Avis délibéré
de la Mission régionale d'autorité environnementale
Provence-Alpes-Côte d'Azur

sur le projet de parc photovoltaïque au lieu-dit "Le Défens" à
Forcalqueiret (83)

**N° MRAe
000606/A P**

Figure 3: Carte de l'aléa communal d'incendie de forêt - Source : étude d'impact

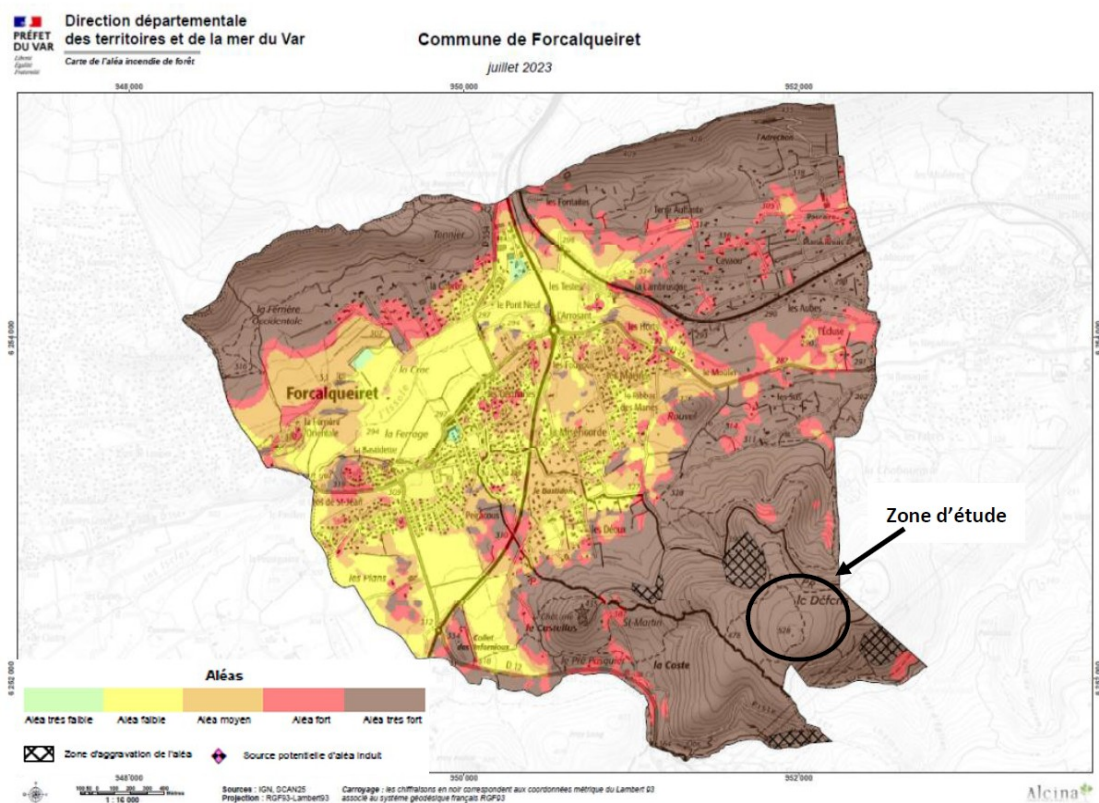
La MRAe approuve la réalisation d'une étude du risque d'incendie mais regrette que le phénomène d'aggravation des sécheresses dans un contexte de changement climatique et ses conséquences en termes de risque ne soient pas intégrés dans cette analyse. Du fait de la localisation du projet au sein d'un massif forestier concerné par des aléas forts, l'étude d'impact est à compléter sur ce point.

La MRAe recommande de compléter l'analyse réalisée dans l'étude d'impact pour la prise en compte du risque de feu de forêt en y intégrant le phénomène d'aggravation des sécheresses, dans un contexte de changement climatique.
